福島第一原子力発電所 特定原子力施設に係る実施計画変更比較表（第Ⅱ章 2.11 本文 使用済燃料プールからの燃料取り出し設備）

福島第一原子力発電所 特定原子力施設に係る実施計画変更比較表（第Ⅱ章 2.11 本文 使用済燃料プールからの燃料取り出し設備）

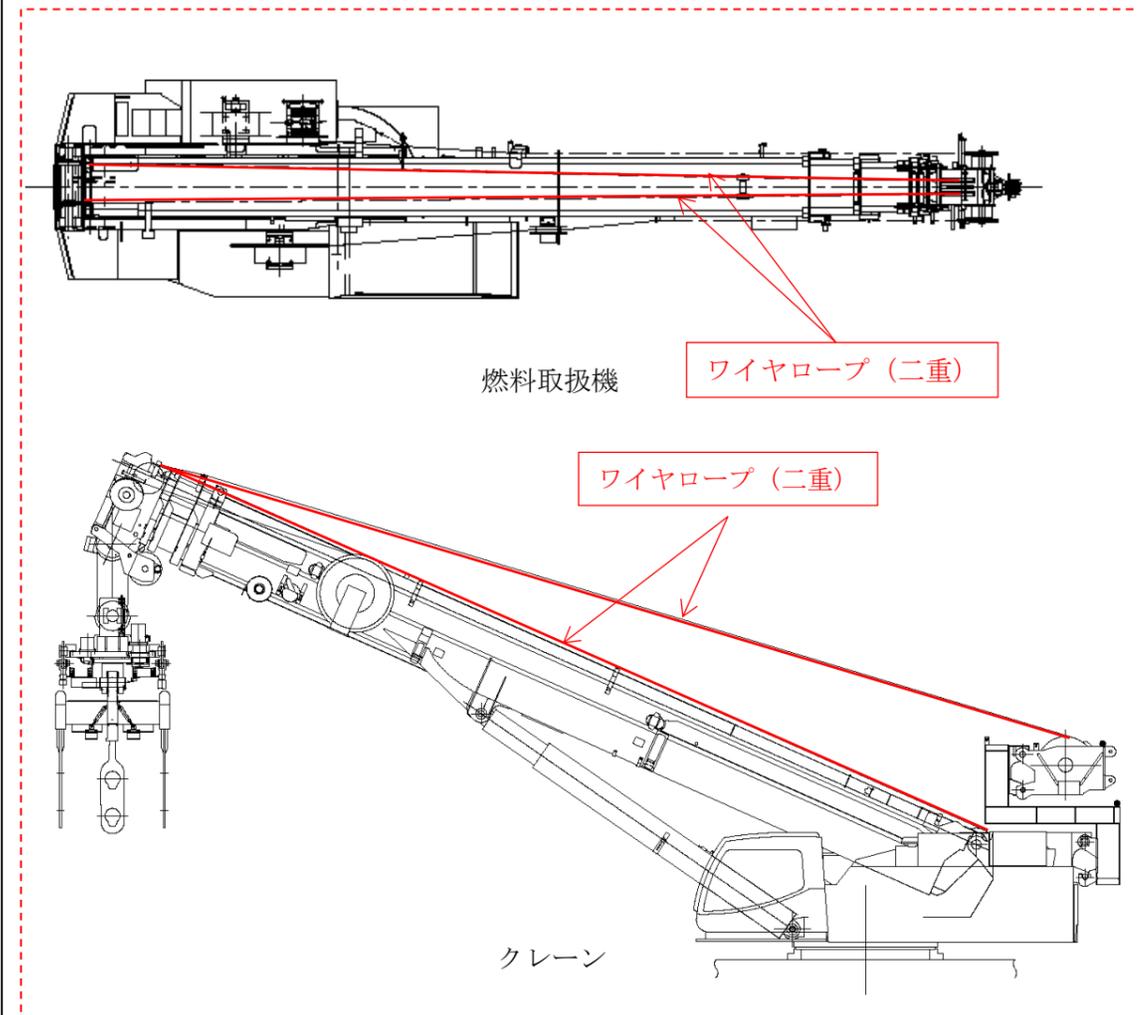
燃料取扱機及びクレーンの巻上装置は、ワイヤロープを二重化し、万一ワイヤロープが1本切断したとしても落下を防止できる設計としている。

2号機燃料取扱設備設置に伴い追記

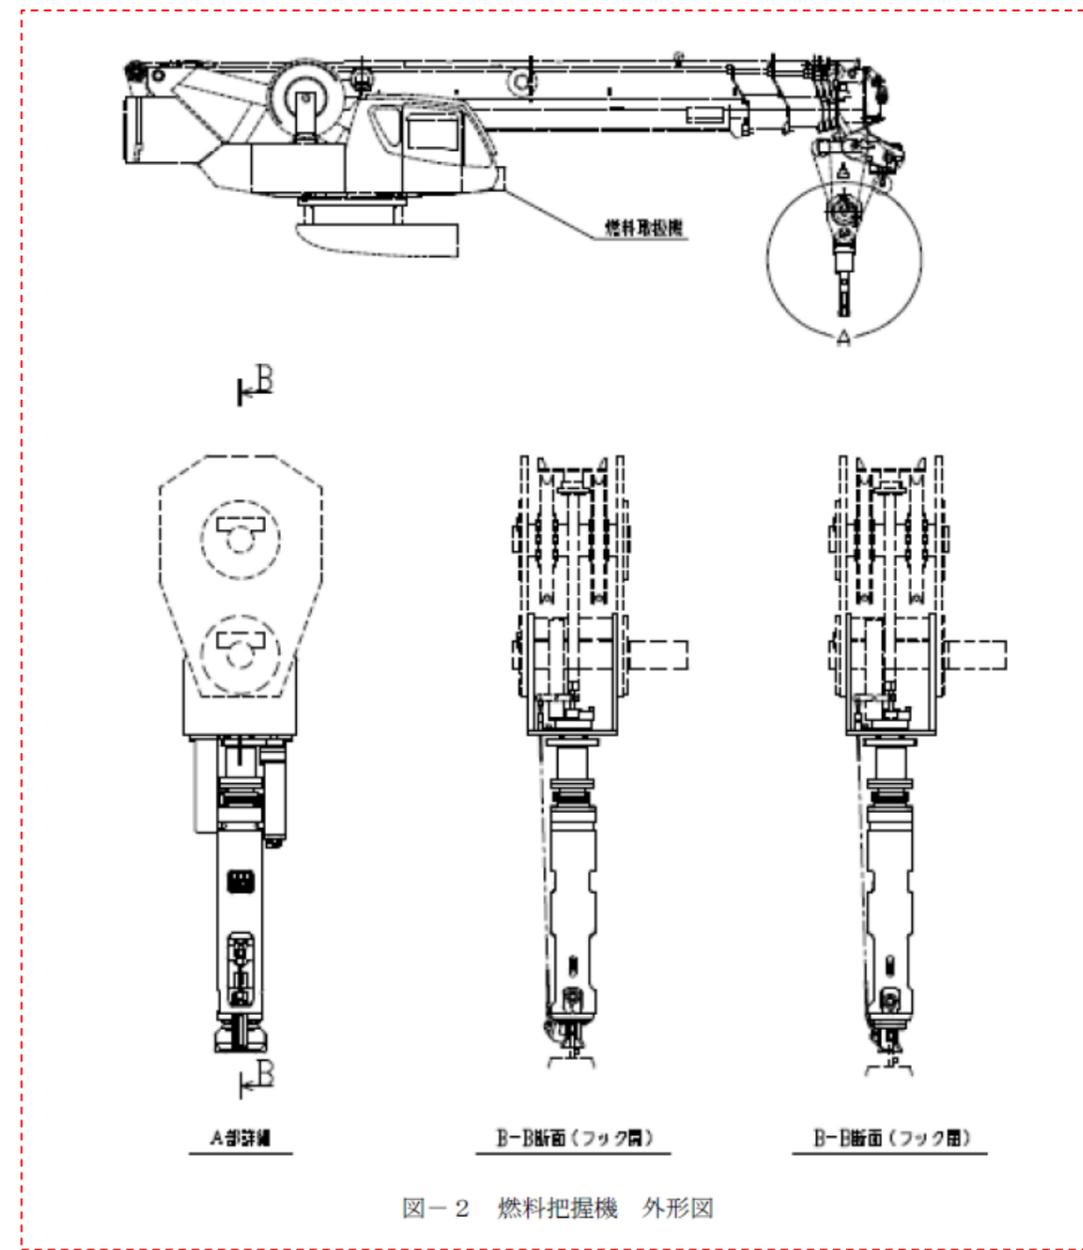
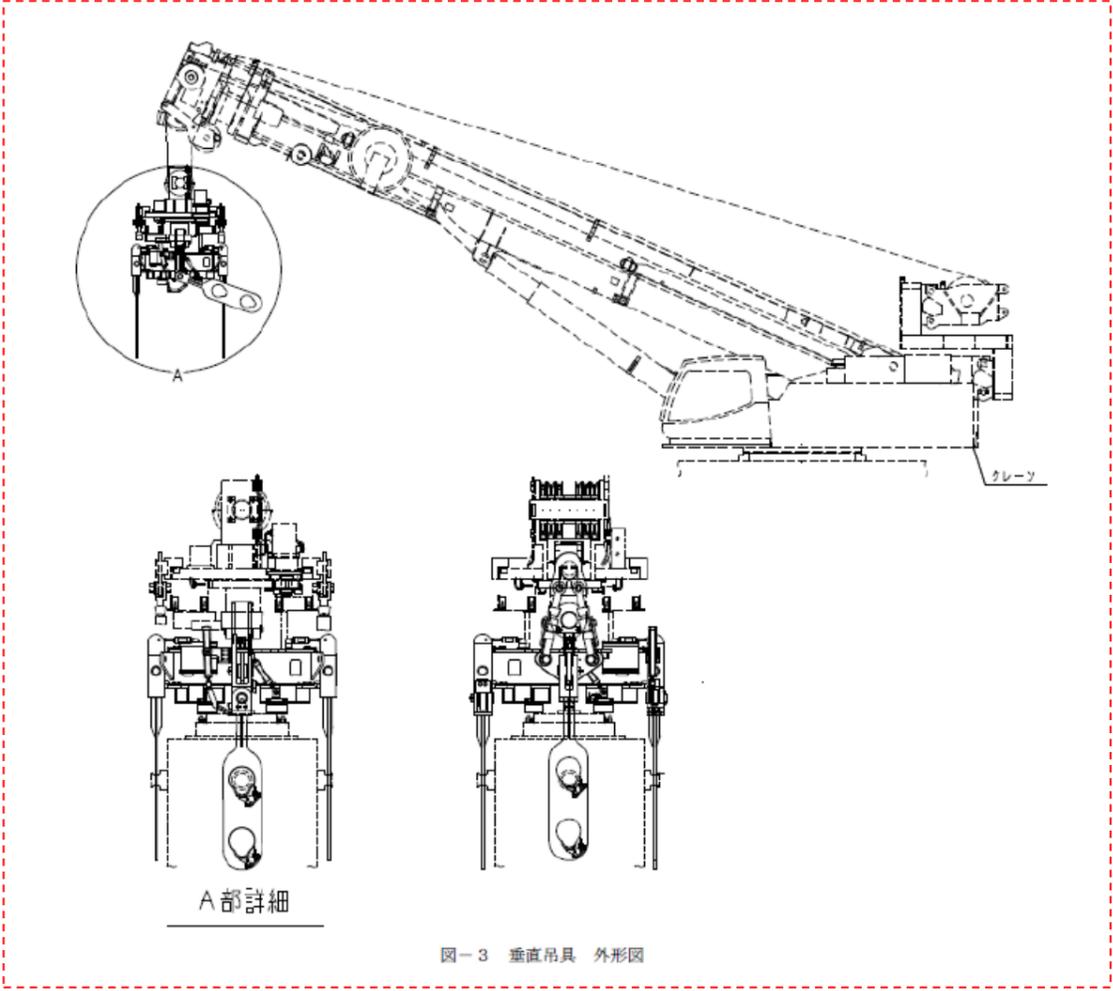
変更前	変更後					変更理由	
(現行記載なし)	<u>表-2 2号機燃料取扱設備の機能に係る確認事項（クレーン）</u>					2号機燃料取扱設備設置に伴い追記	
	<u>確認事項</u>	<u>確認項目</u>		<u>確認内容</u>	<u>判定基準</u>		<u>検査場所</u>
	<u>落下防止</u>	<u>機能確認</u>		<u>単一故障において構内用輸送容器を落下させないことを確認する。</u>	<u>動力源が喪失した場合においても定格容量を保持し続ける構造であること。 動力源断時にスプリングリターン式ブレーキで保持する構造であること。</u>		<u>工場</u>
					<u>構内用輸送容器を取扱う状態で使用済燃料貯蔵ラック上を通過させない機能を有すること。</u>		<u>現地</u>
					<u>二重のワイヤロープで保持する構造であること。</u>		<u>工場</u>
					<u>垂直吊具は外れ止め装置を有する構造であること。</u>		<u>工場</u>
	<u>性能</u>	<u>機能確認</u>	<u>容量確認</u>	<u>容量について確認する。</u>	<u>実施計画通りの荷重が吊り上げ可能なこと。</u>		<u>工場</u>
<u>性能</u>	<u>性能確認</u>	<u>動作確認</u>	<u>所定の動作について確認する。</u>	<u>構内用輸送容器を取扱う状態で旋回，昇降が可能なこと。</u>	<u>現地</u>

2号機燃料取扱設備設置に伴い追記

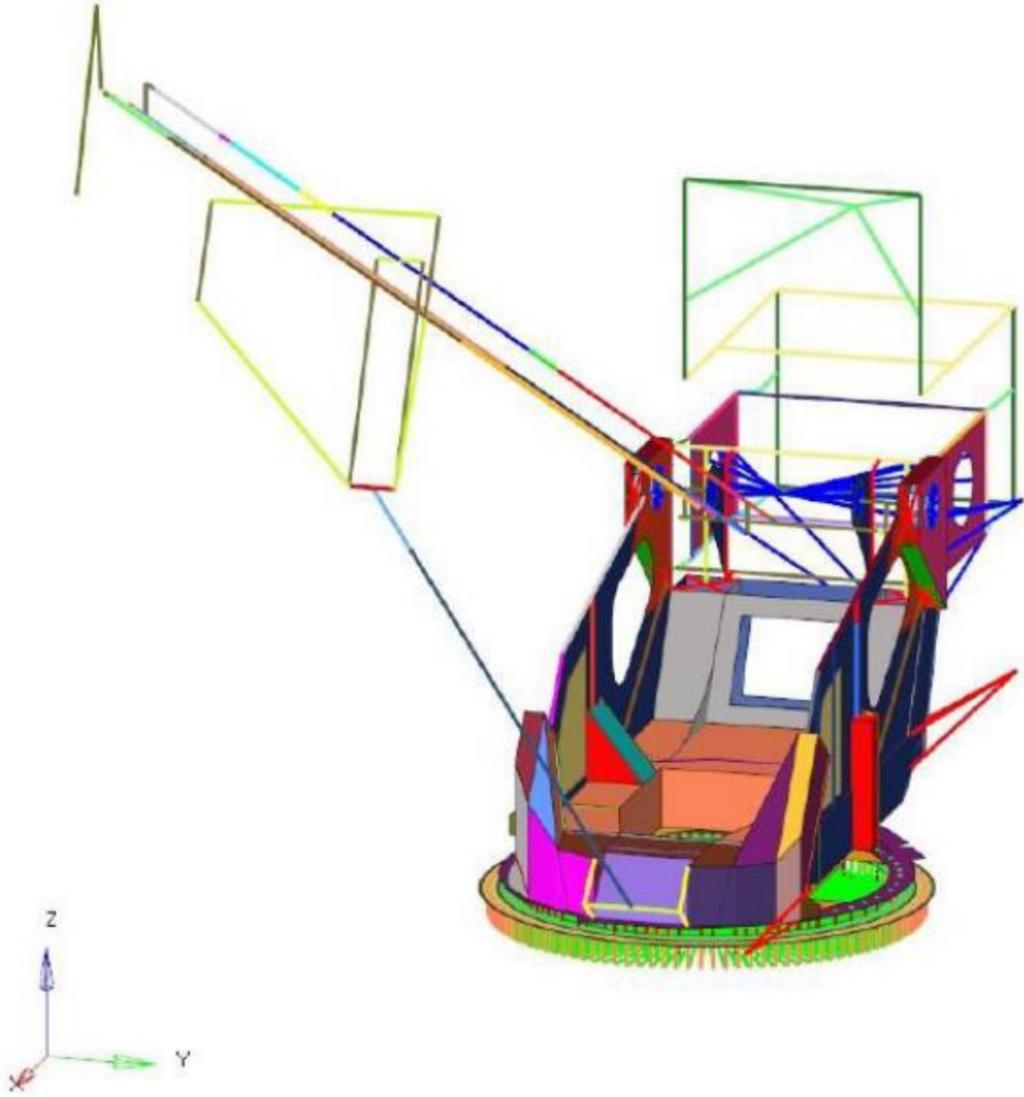
変更前	変更後	変更理由
<p>(現行記載なし)</p>	<p>(2) <u>燃料取扱機の地震応答解析</u></p> <p><u>燃料取扱機のうち、旋回体については地震応答解析モデルにより計算機コード「ANSYS」を用いたモーダル解析による応答スペクトル解析により行う。走行台車については、解析から得られた旋回体からの反力を考慮し、応力評価式を用いて評価する。</u></p> <p>1) <u>設計震度</u></p> <p><u>旋回体への入力地震動は、1/2Ss450を入力したときのランウェイガードの原子炉建屋側走行台車停止位置の床応答スペクトルを用いる。床応答スペクトルを図4.2-1に示す。この床応答スペクトルは、走行台車各車輪位置で想定される床応答スペクトルを包絡したものである。</u></p> <p><u>走行台車は剛性が高いため、ランウェイガード上の最大応答加速度の1.2倍の加速度を用いて設計震度を設定する。</u></p> <div data-bbox="1279 758 2475 1787" style="border: 1px dashed red; padding: 10px;"> <p style="text-align: center;">図 4.2-1 床応答スペクトル</p> </div>	<p>2号機燃料取扱設備設置に伴い追記</p>
